六ヶ所再処理工場配置図

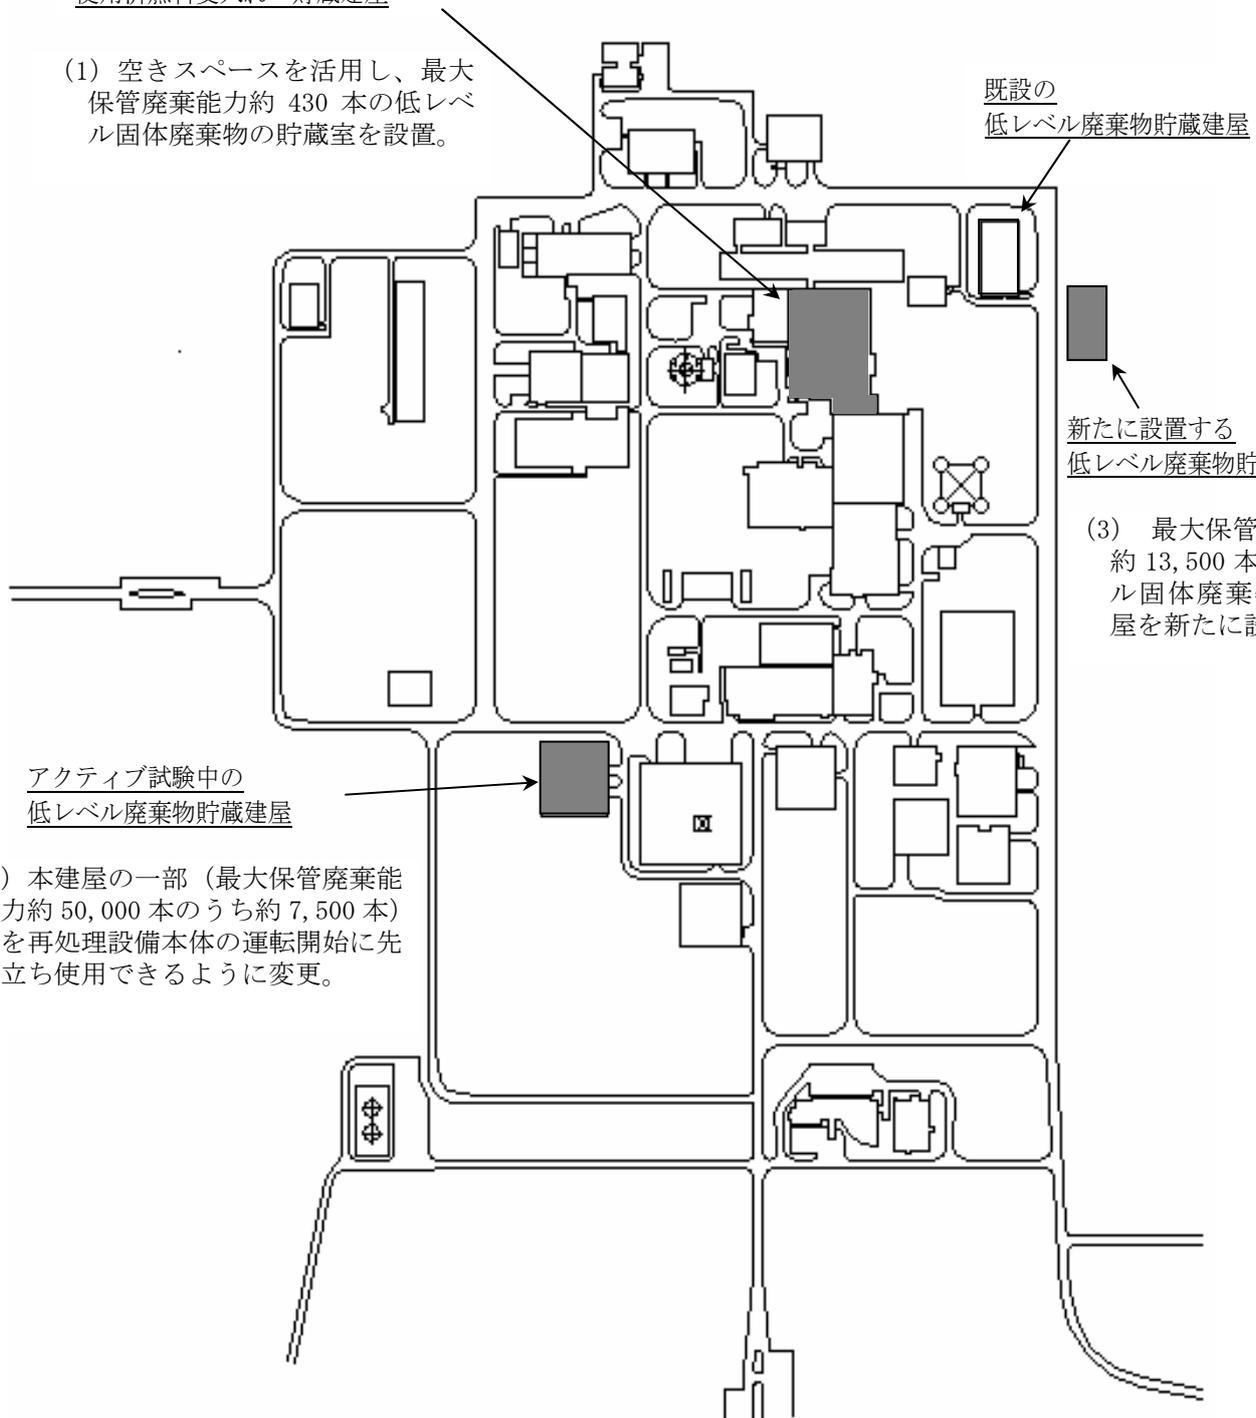
(1) 空きスペースを活用し、最大保管廃棄能力約 430 本の低レベル固体廃棄物の貯蔵室を設置。

(3) 最大保管廃棄能力約 13,500 本の低レベル固体廃棄物貯蔵建屋を新たに設置。

(2) 本建屋の一部（最大保管廃棄能力約 50,000 本のうち約 7,500 本）を再処理設備本体の運転開始に先立ち使用できるように変更。
